DOCFAP Quadruplicamento tratta ferroviaria

Bologna – Castel Bolognese Riolo Terme

Relazione conclusiva

Luglio 2025

Figura 2-1 - Ipotesi di massima di posizionamento della nuova fermata di Toscanella di Dozza

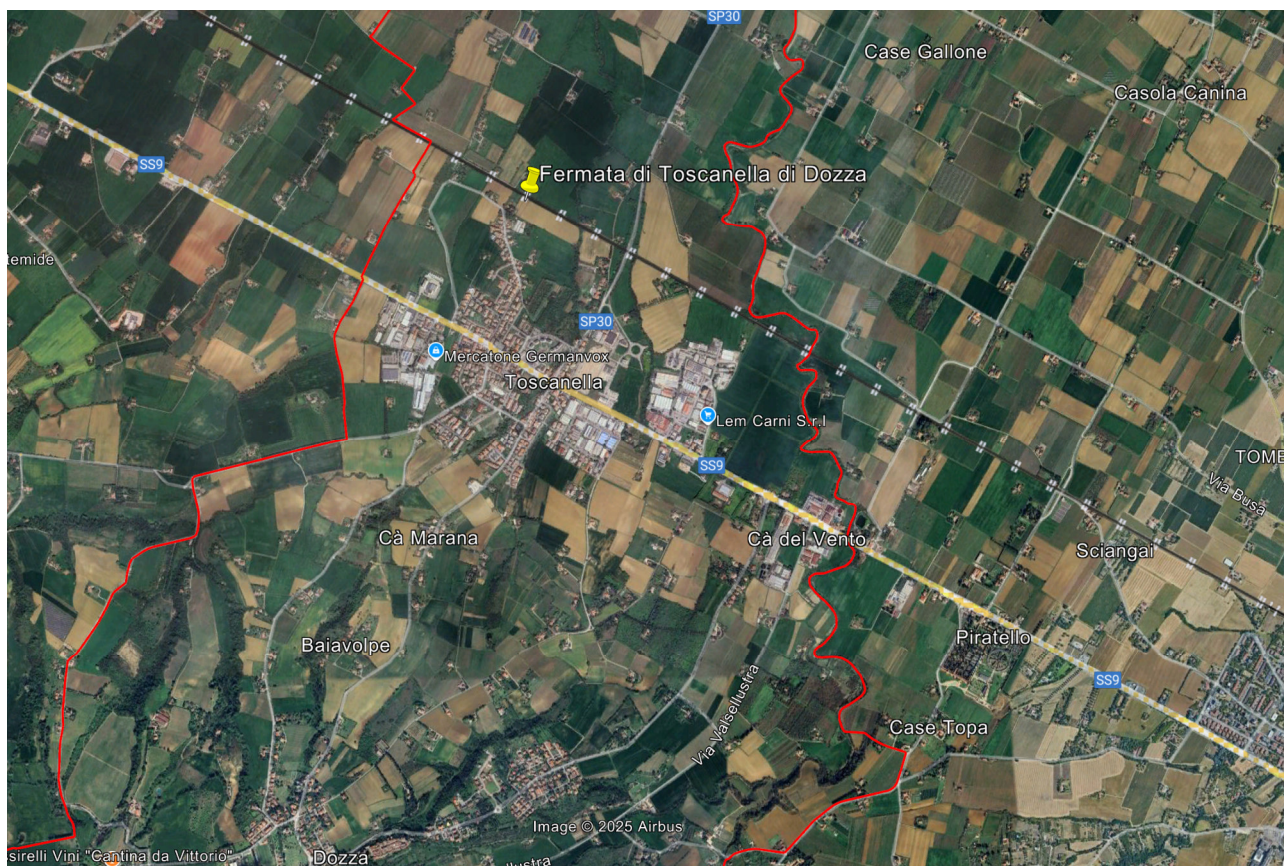
In merito alla richiesta del Comune di Dozza, pervenuta con nota del 27/01/2025, relativa alle possibili soluzioni di accesso dalle viabilità esistenti, non si esclude a priori la realizzazione di un accesso diretto dalla SP30, al fine di ottimizzare il collegamento con la via Emilia e il nuovo casello dell'autostrada A14 Toscanella di Dozza. Si precisa che anche l'accessibilità alla fermata sarà oggetto di approfondimento nell'ambito del DocFAP sopra richiamato.

In attesa della definizione dei suddetti aspetti, imprescindibili per la concretizzazione del layout progettuale, è stata elaborata una delle tante ipotesi plausibili per il posizionamento della fermata, collocata lungo la linea storica, a nord del centro abitato di Toscanella.

Figura 2-4 – Ipotesi di soluzione progettuale per le bretelle di interconnessione verso Rimini nel tratto a sud dell'Autostrada A14: prospetto

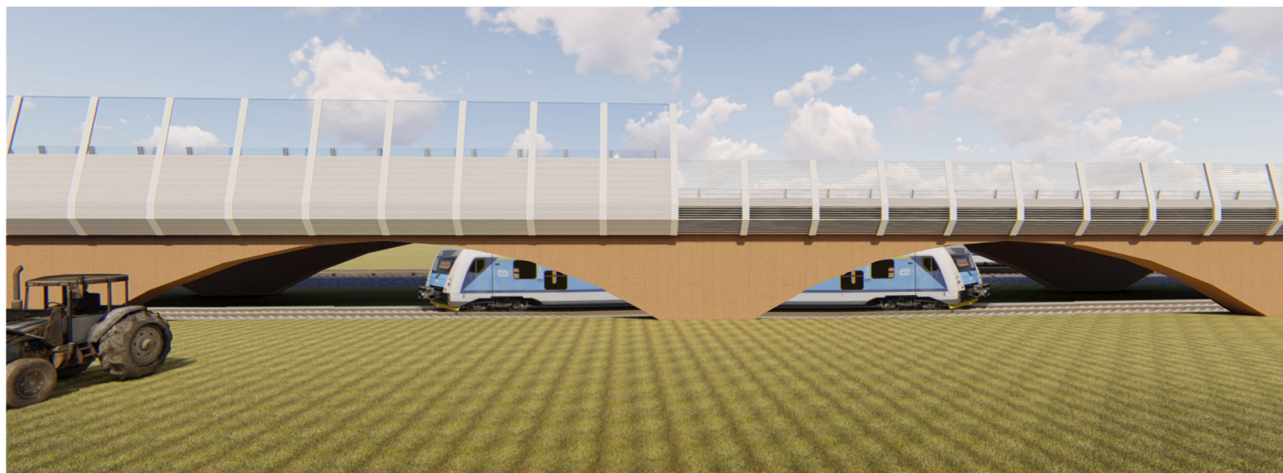
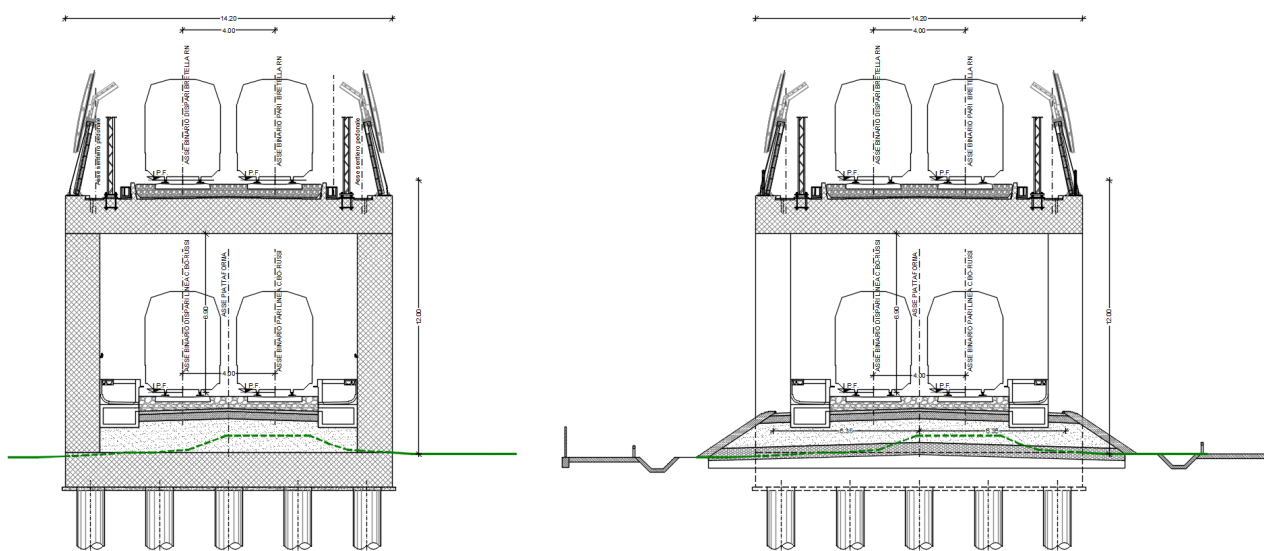
Anche per quanto concerne le bretelle di interconnessione, e in particolare quella in direzione Rimini, il tracciato a sud di Solarolo è stato sviluppato in affiancamento alla linea ferroviaria Castel Bolognese – Russi – Ravenna, con l'obiettivo di minimizzare gli impatti sui territori attraversati e di ottimizzare l'integrazione con l'infrastruttura esistente. È in corso uno studio volto a valutare la fattibilità della realizzazione in sede sopraelevata delle nuove bretelle nel tratto discendente verso la Direttrice Adriatica in direzione Faenza, prevedendone la sovrapposizione alla linea ferroviaria esistente Castel Bolognese-Russi-Ravenna, per un tratto di circa 2 km. Una prima ipotesi di tale opera è riportata in Figura 2-4 e Figura 2-5.

abbattere la necessità di nuovi espropri lungo il tratto interessato (indicativamente 2km), garantendo una maggiore efficienza nell'utilizzo del suolo.

Figura 4-3 - Localizzazione imbocchi Ovest ed Est della possibile soluzione in galleria naturale in affiancamento alla linea ferroviaria esistente per l'attraversamento in prossimità di Imola e degli altri ambiti urbanizzati

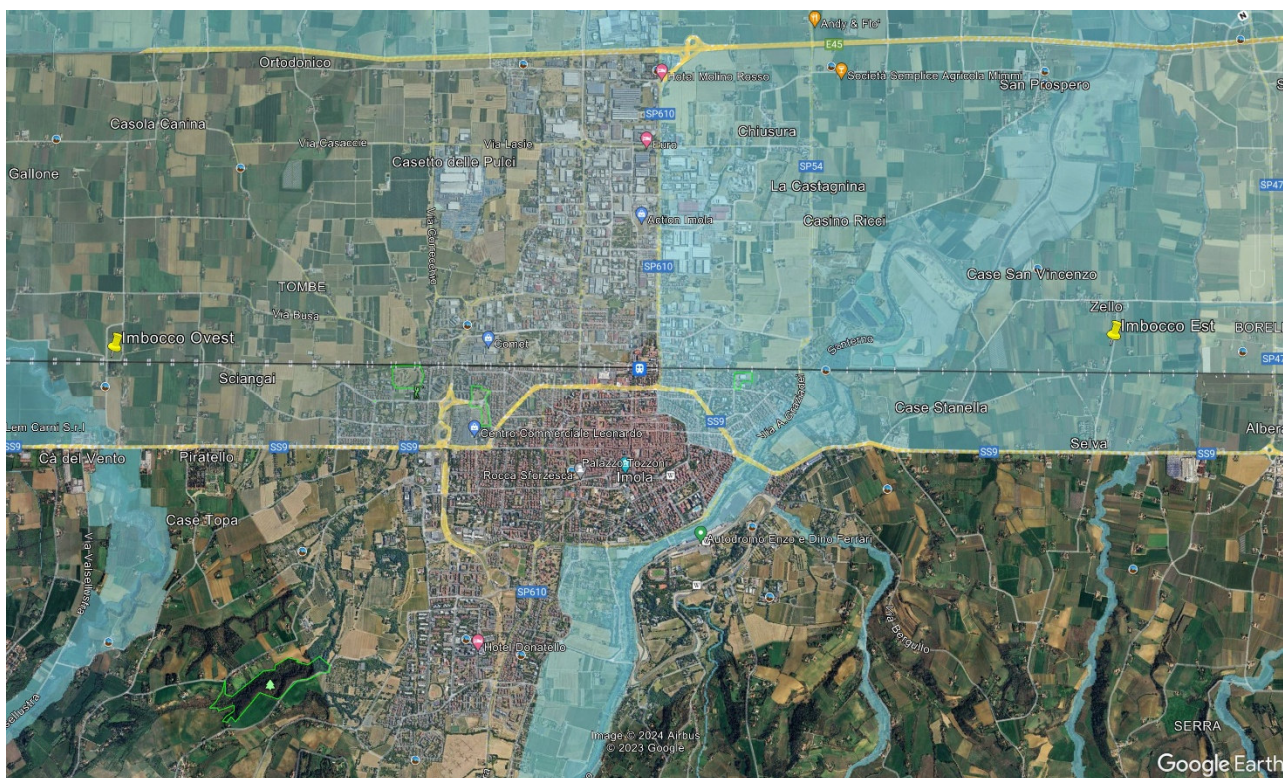
La scelta delle ubicazioni risulta fortemente critica, dovendo conciliare esigenze progettuali con i vincoli imposti dalla morfologia del territorio e dalla presenza di corsi d'acqua principali e secondari.

Figura 5-2 - Schematico funzionale ottimizzato con eliminazione di un livello sfalsato sul binario dispari della bretella Rimini

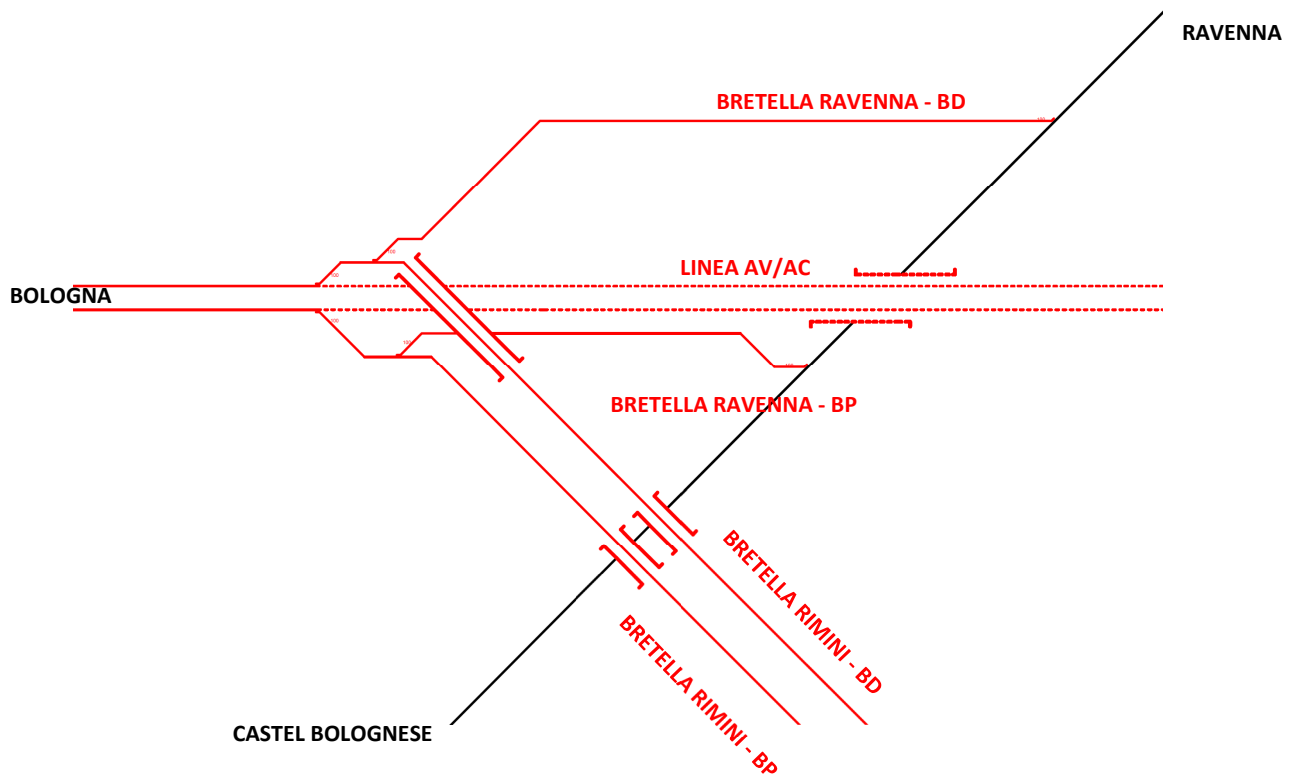
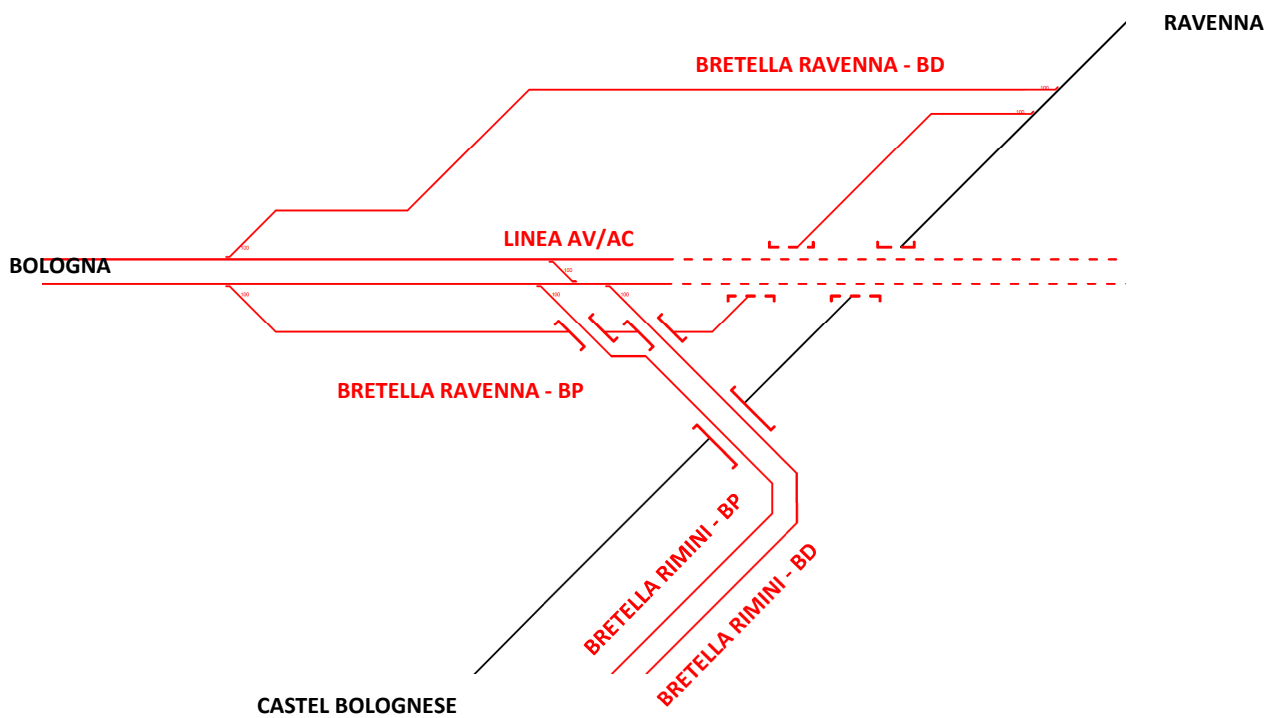
Figura 5-1) che prevede una modifica della configurazione delle connessioni ferroviarie, eliminando un livello sfalsato e introducendo una soluzione più razionale per l'uso dell'infrastruttura.

- la bretella lato Ravenna è stata sviluppata per una velocità max di 100 km/h con deviatori a 100 km/h sia sulla linea AV/AC che sulla linea storica Castel Bolognese – Russi - Ravenna;
- la bretella lato Rimini è stata sviluppata per una velocità max di 160 km/h costituendo – in questa prima fase - il prosieguo della nuova linea AV/AC – in corretto tracciato - verso Rimini con deviatori di innesto solo sulla linea storica esistente a 100 km/h; al fine di limitare la necessità di demolizioni di alcuni edifici interferiti nello sviluppo del PFTE si procederà ad ottimizzare la geometria dell'infrastruttura limitando la velocità massima a 100 km/h, con un lieve impatto sui tempi di percorrenza. Con la prosecuzione della linea AV/AC in direzione Rimini, il collegamento con la linea storica verso Rimini sarà garantito dall'inserimento di deviatori anche sulla linea AV/AC a 100 km/h.
